Forum mondial de la sécurité routière

Convention de 1968 sur la signalisation routière :

Propositions d'amendements aux annexes 1 et 3

Communication du Groupe d'experts de la signalisation routière

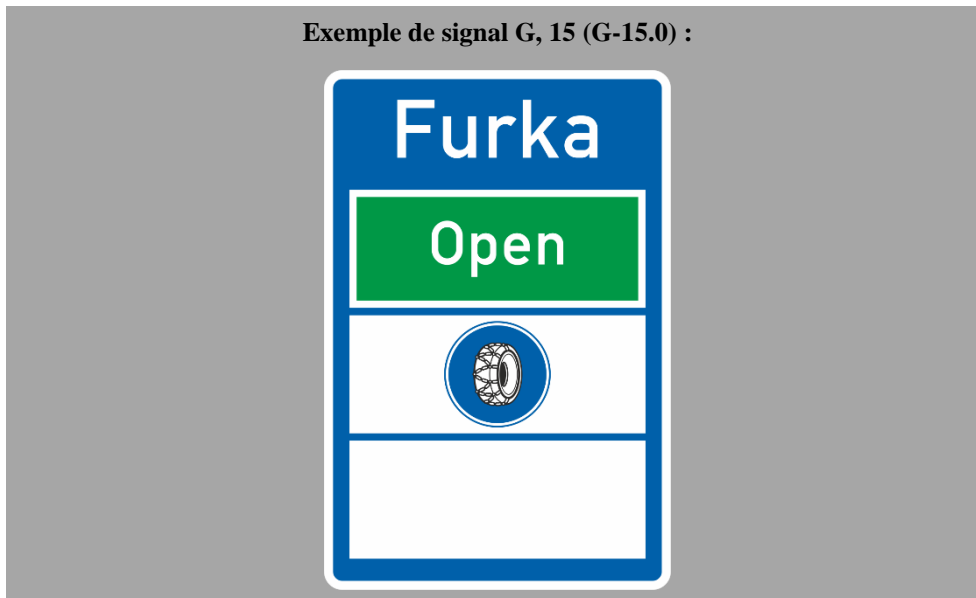
Les ~~panneaux~~ **rectangles** 1, 2 et 3 sont amovibles.

b) — Si le passage est fermé, le ~~panneau~~ **rectangle** 1 est de couleur rouge et porte l'inscription « FERMÉ » ; si le passage est ouvert, il est de couleur verte et porte l'inscription « OUVERT ». Les inscriptions sont ~~en blanc~~ **de couleur blanche**.
